## Audi A6/A7 エアバッグコントロールユニットのプログラム改修

リコール届出番号	外-2961	リコール届出日	令和元年 11 月 27 日
基準不適合状態にあると認める構造、装置又は性能の状況及びその原因	エアバッグコントロールユニットのプログラムが不適切なため、助手席側エアバッグ展開時に過度の展開力が発生することがあります。そのため、衝突時に乗員が負傷するおそれがあります。		
改善措置の内容	全車両、エアバッグコントロールユニットのプログラムを対策プログラムに書き換えます。

### 不具合発生個所

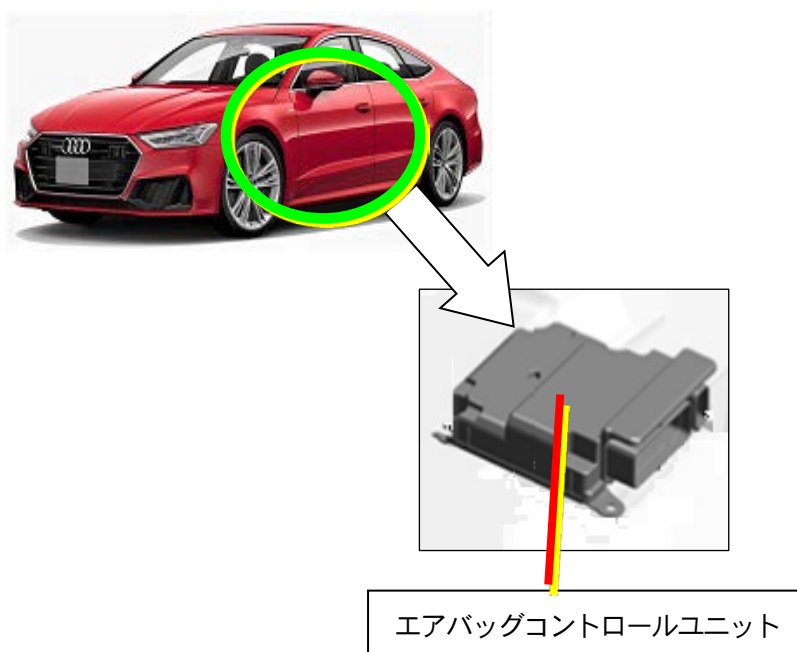
注：  は、プログラム書き換え部を示す。
